| 女川原子力発電所第2号機 工事計画審査資料 |                      |
| 資料番号                  | O2-麥2-他-F-24-0001 改8 |

# 女川原子力発電所第2号機

## 設計及び工事計画変更認可申請の概要

#### ① 残留熱除去系主要弁(1/5)

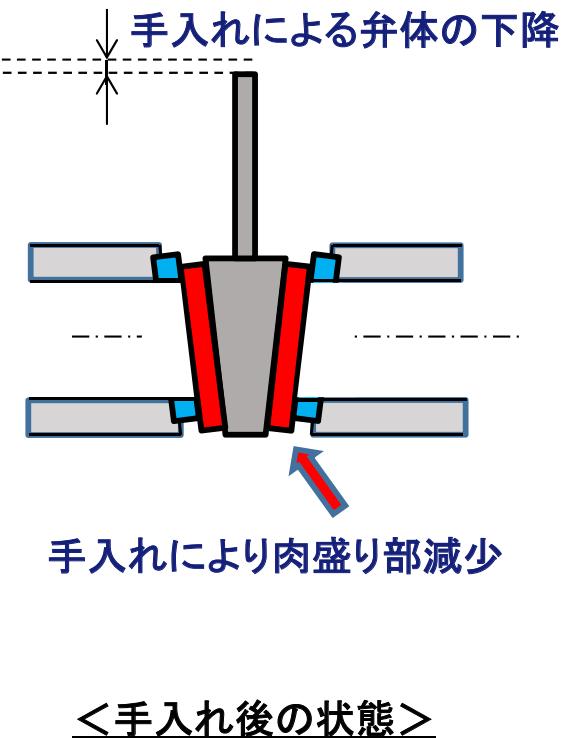
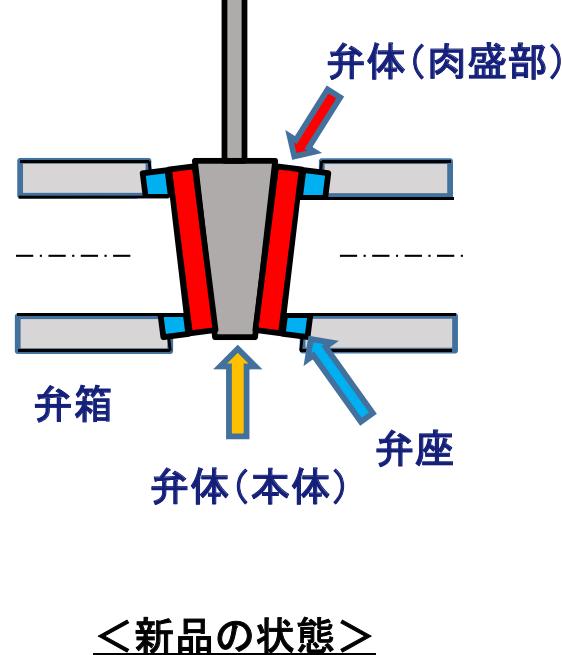
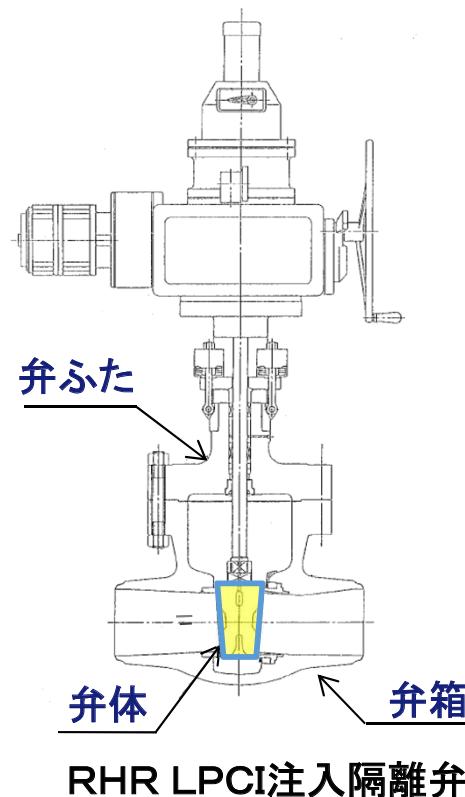
**【目的】**分解点検において、E11-F004(RHR LPCI注入隔離弁)の弁体の下降を確認したことから、弁体を取り替えるものである。

**【必要性】**弁体の下降は、これまでの分解点検における弁の手入れに伴い、弁体の厚みが徐々に減少したことに起因しており、現状はシート機能に問題はないが、今後の分解点検時の手入れによりシート機能維持が困難になるおそれがあることから、弁体を取り替える必要がある。

**【申請内容】**本工事は、当該の弁体を同仕様の弁体に取り替えるものである。材質変更を伴わないことから、要目表の変更はない。

#### ② 原子炉冷却材浄化系主配管(1/8)

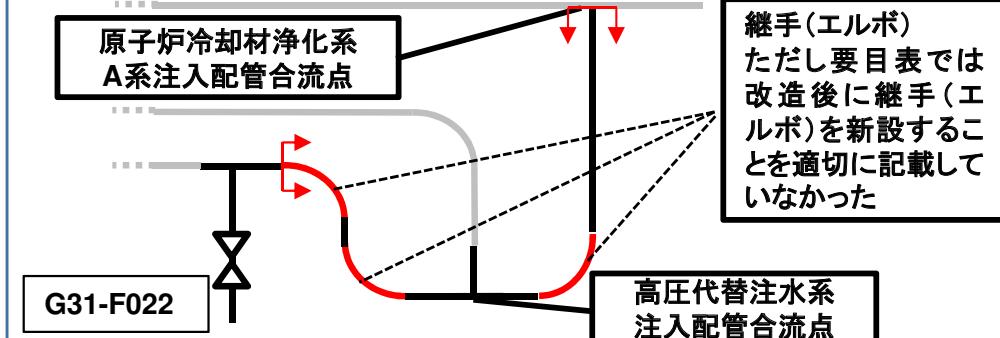
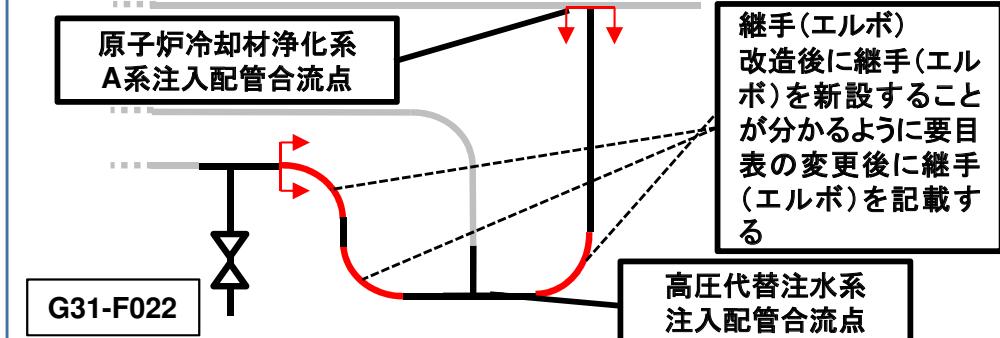
**【目的】**原子炉冷却材浄化系主配管について、配管の一部を曲げ管から継手(エルボ)に変更することを、要目表に適切に記載していなかったことから、要目表の記載変更を行う。

**【必要性】**原子炉冷却材浄化系主配管について、2021年12月23日認可の「設計及び工事の計画」の要目表において、原子炉冷却材浄化系配管に高圧代替注水系配管を接続するために継手(エルボ)新設を含むルート変更を実施した。この際、配管の一部を建設時の曲げ管から製作管理が容易な継手(エルボ)に変更したが、要目表の変更後(改造後)に継手(エルボ)を新設することを適切に記載していなかったことから、要目表の記載変更を行う必要がある。

**【申請内容】**配管の一部を曲げ管から継手(エルボ)に変更する。

非常用ガス処理系主要弁(T46-F001A, B およびT46-F003A, B)

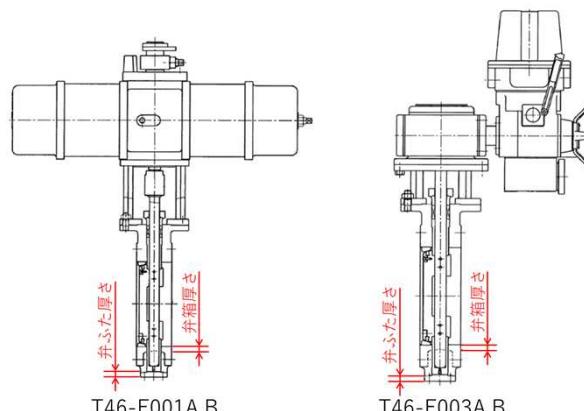
**【目的】** 非常用ガス処理系主要弁(T46-F001A, B 及びT46-F003A, B)について、他の主要弁と記載の整合を図るため、要目表の弁箱厚さについて、腐食代を考慮した寸法(設計確認値)へ記載を変更する。なお、T46-F001A,Bの要目表の最高使用圧力の記載並びにT46-F001A,B及びT46-F003A,Bの要目表の弁ふた厚さ及び弁ふた材料の記載を適正化する。また、基本設計方針の主要設備リストのT46-F001A,B及びT46-F003A,Bに関する機器クラスについて記載を適正化する。

**【必要性】** 非常用ガス処理系主要弁(T46-F001A, B 及びT46-F003A, B)について、2021年12月23日認可の「設計及び工事の計画」の要目表において、他の主要弁と記載の相違があることから、要目表の弁箱厚さを腐食代を考慮した寸法(設計確認値)へ記載を変更する必要がある。なお、T46-F001A,Bの要目表の最高使用圧力の記載が範囲を示す記載となっていたこと並びにT46-F001A,B及びT46-F003A,Bの弁ふた厚さ及び弁ふた材料の記載がなかったことから記載を適正化する必要がある。また、当該弁は、クラス2弁として設計されていたが、基本設計方針の主要設備リストの機器クラスにおいて「クラス4」と記載されており「実用発電用原子炉及びその附属施設の技術基準に関する規則」の第二条(定義)においてもクラス2弁として扱うべき弁であることから「クラス2」へ記載を適正化する必要がある。

**【申請内容】** 要目表の弁箱厚さについて、腐食代を考慮した寸法(設計確認値)へ記載を変更する。なお、要目表の最高使用圧力、弁ふた厚さ、弁ふた材料及び基本設計方針の主要設備リストの当該弁に関する機器クラスについて適正化する。

- 弁箱厚さの設計確認値について、□から腐食代□を考慮した□に変更する。
- 最高使用圧力、弁ふた厚さ及び材料について、以下の通り記載を適正化する。
  - ・最高使用圧力(kPa)\*: 13.7, -23.5
  - ・弁ふた厚さ: □      ・弁ふた材料: S25C
- 機器クラスについてクラス2へ記載を適正化する。

#### ④ 原子炉格納容器調気系主配管(1/13)

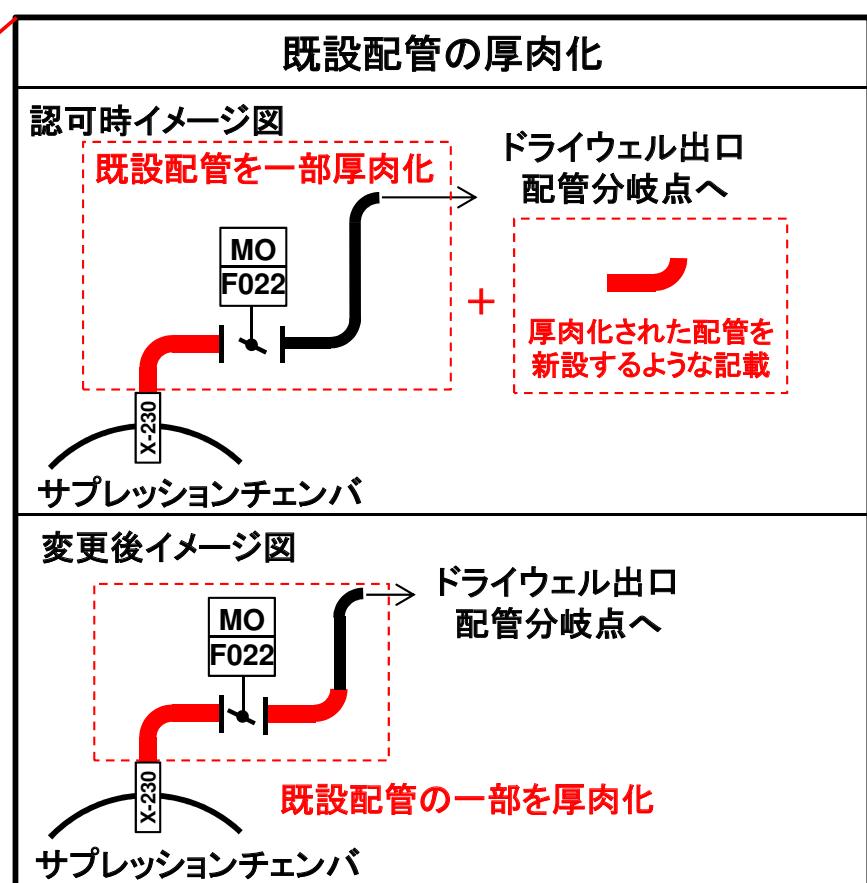
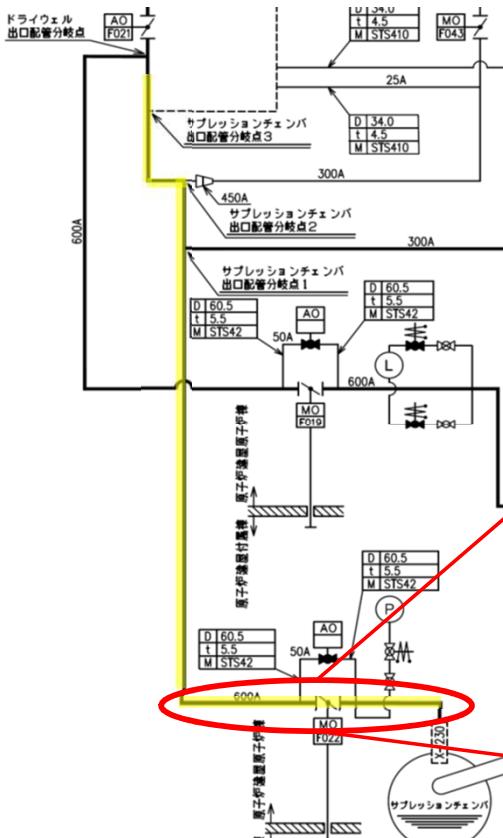
**【目的】** 原子炉格納容器調気系主配管について、耐震性強化のため原子炉格納容器調気系の既設配管の一部を厚肉化することを、要目表に適切に記載していなかったことから、要目表の記載変更を行う。

**【必要性】** 原子炉格納容器調気系主配管(原子炉格納容器配管貫通部(X-230)～ドライウェル出口配管分岐点)について、2021年12月23日認可の「設計及び工事の計画」の要目表において、耐震性強化のための既設配管の一部厚肉化を適切に記載していなかったことから、要目表の記載変更を行う必要がある。

**【申請内容】** 既設配管の一部を耐震性強化のため厚肉化する。

#### ④ 原子炉格納容器調気系主配管(2/13)

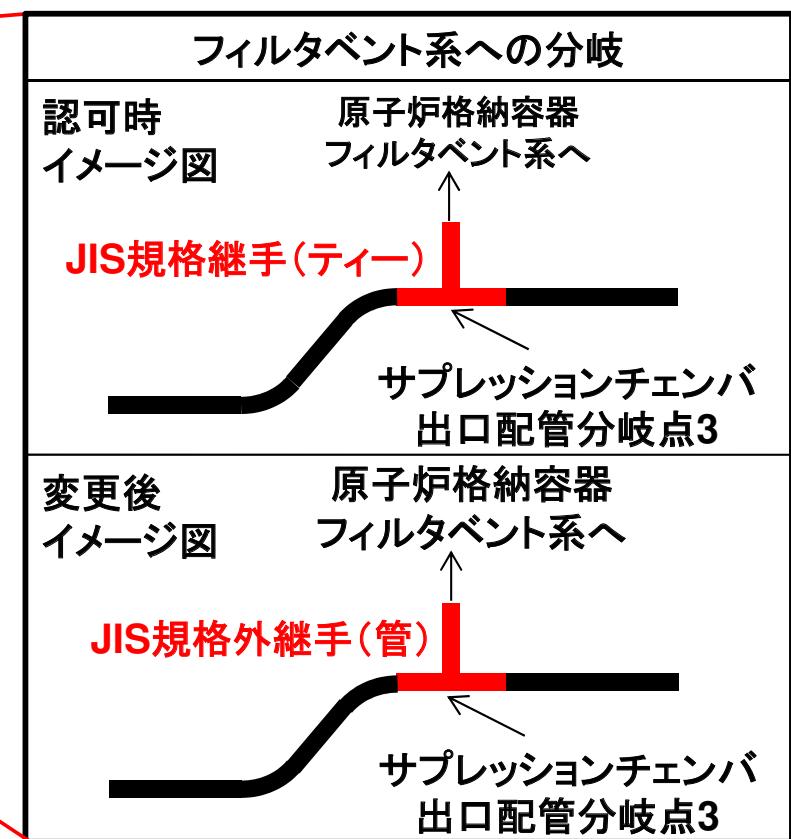
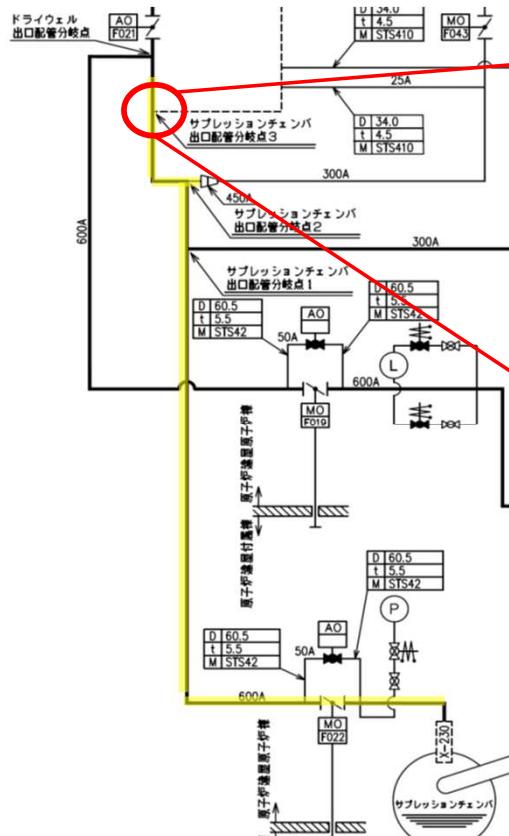
**【目的】** 原子炉格納容器調気系から原子炉格納容器フィルタベント系への分岐点において、JIS B2312(2001)で規定する寸法に適合しない管継手(以下「JIS規格外管継手」という。)を採用していることを、要目表に適切に記載していなかったことから、要目表の記載変更を行う。

**【必要性】** 原子炉格納容器調気系の600A 配管から原子炉格納容器フィルタベント系の400A 配管への分岐点において、JIS 規格では600A/600A/400A の径違いの管継手がないことからJIS 規格外管継手を採用しているが、2021年12月23日認可の「設計及び工事の計画」の要目表において、JIS 規格の管継手として記載していたため、要目表の記載変更を行う必要がある。

**【申請内容】** 原子炉格納容器調気系から原子炉格納容器フィルタベント系への分岐点において、600A から400A への分岐が必要であるが、JIS 規格には当該の径違いの管継手がないことからJIS 規格外管継手を採用する。
